# GUNSTIG NIEUWS

111014

## Aanpassing stolpdeursluiting

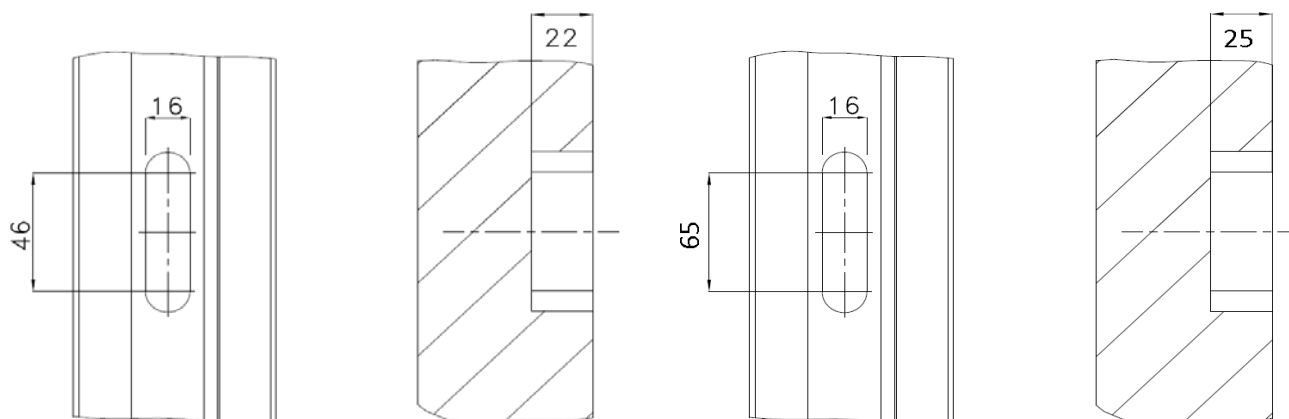
Vanaf heden is de stolpdeursluiting ( 24 en 30 mm breed ) aangepast zodat deze in een groter bereik inzetbaar is. Informeer daarom uw klanten over deze aanpassing.

Een grotere sluitkom t.b.v. de bovenste en onderste schoot is achter de sluitlijst geplaatst. Hierdoor moet een grotere fraising gemaakt worden. De juiste afmetingen vindt u hieronder.
